改善箇所説明図

パネル貫通型端子台

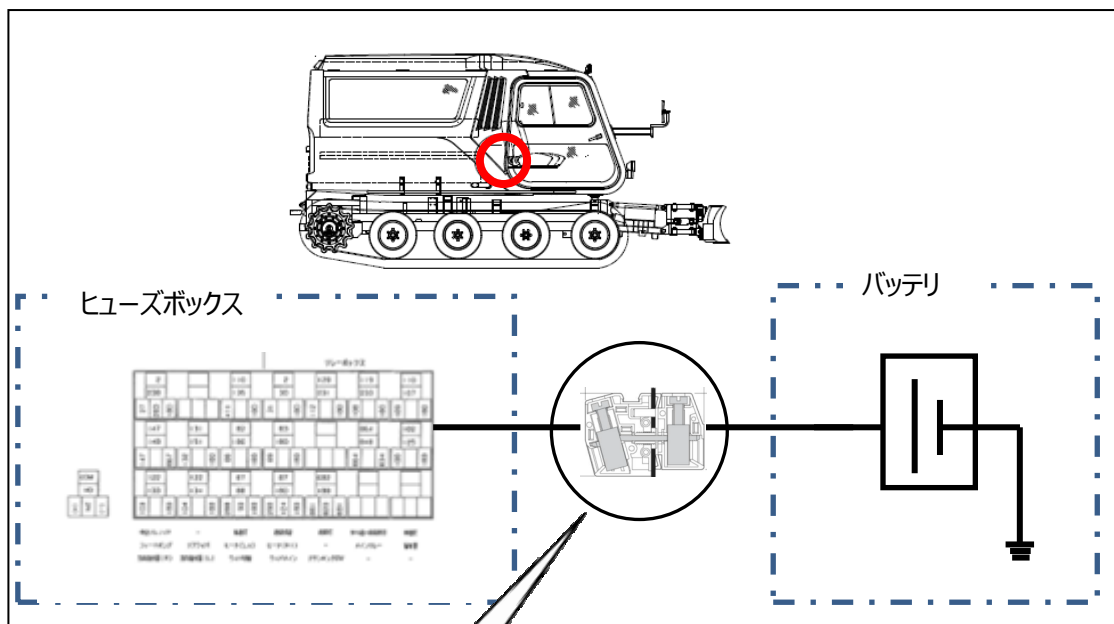
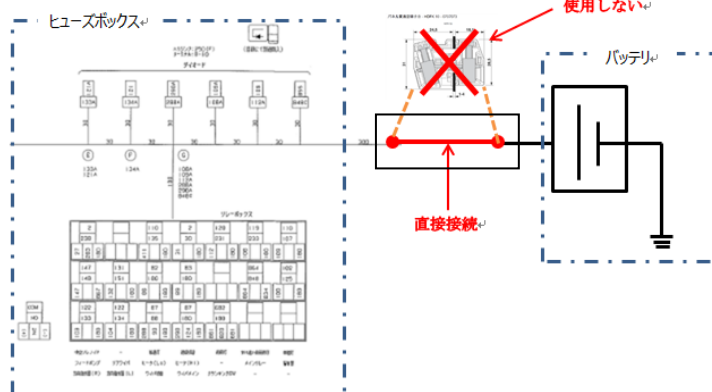
基準不適合発生箇所

雪上車の電気配線において、バッテリーからヒューズボックスの間に設置したパネル貫通型端子台の選定が不適切なため、走行振動等により接触不良を起こすものがある。そのため、接点が摩耗し、導通不能となり、最悪の場合、走行できなくなるおそれがある。

バッテリーからヒューズボックスの間を自動車用低圧電線で直接接続出来る部品と交換する。

注： は、交換部品および追加部品を示す。
